VOLVO

WORKSHOP BULLETIN

REMSYSTEEM

Nieuw type schijfremmen voor de P 1200 series

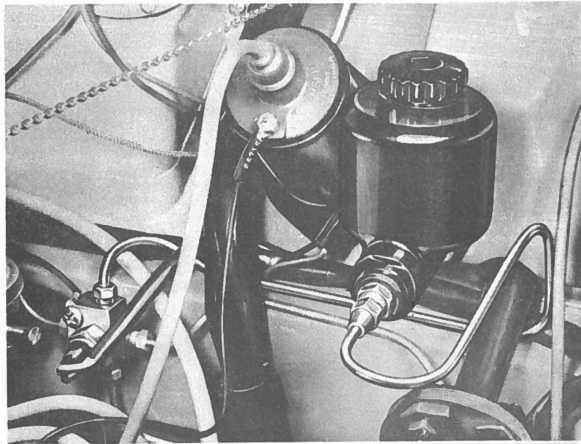
Op bovengenoemde wagens wordt nu een nieuw type schijfremmen gemonteerd. Deze wijziging houdt tevens in dat de remschoenen van de achterwielen zijn voorzien van gebondereerde voeringen, dat een betere afdichting tegen vuil is toegepast en dat de voorwielremmen van een iets verschillend type zijn. De wijziging is in de productie ingevoerd vanaf de volgende chassisnummers:
